Technische Info

Ölaustritt an Ölwanenschrauben

Range Rover und Disc mit V8 :

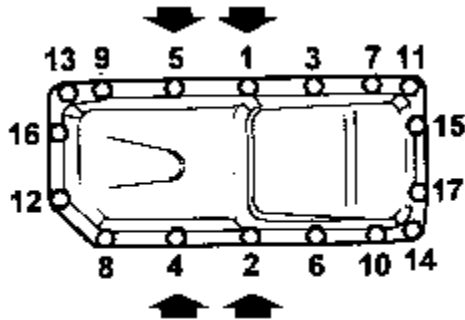
Bei allen V8 Motoren , deren Hauptlagerdeckel mit zusätzlichen horizontalen Schrauben befestigt sind , überschneiden sich die Borungen der vier in der Abbildung mit Pfeilen markierten Ölwanenschrauben teilweise mit den danebenliegenden zusätzlichen Horizontalen Bohrungen. Es wurde festgestellt, das Öl entlang der Gewinde dieser Ölwanenschrauben austreten Kann.

Beim Ausbau der Ölwanne oder wenn um den Kopf der Ölwanenschrauben Ölaustritt sichtbar wird , alle Ölspuren entfernen und die in der Abbildung der Ölwanenunterseite gezeigten Schrauben durch die in der Teileinformation angegebenen ersetzen.

- Sicherstellen das die längere Schraube LSZ 100000 Nur Beim Discovery für die Halterung der Ölkühlleitung , A in Abbildung , verwendet wird.
- Wenn nur die vier Schrauben ausgetauscht werden , die neuen Schrauben zunächst fingerfest anziehen, dann alle Schrauben in der Überholanleitung angegebenen Reihenfolge auf 23 Nm anziehen.

Die neuen Schrauben sind mit Dichtmittel versehen und werden ab den oben angegebenen Fahrgestellnummern in V8 Motoren montiert.

Alte Teilenummer	Neue Teilenummer	Menge
Schraube	602199	LSO 100000	4
Schraube	SH505081	LSZ 100000	(Siehe Hinweis)

Nur für Ölkühlleitung bei Discovery 1 Stück LSZ 100000 verwenden.
An allen anderen Stellen LSO 100000 Verwenden.
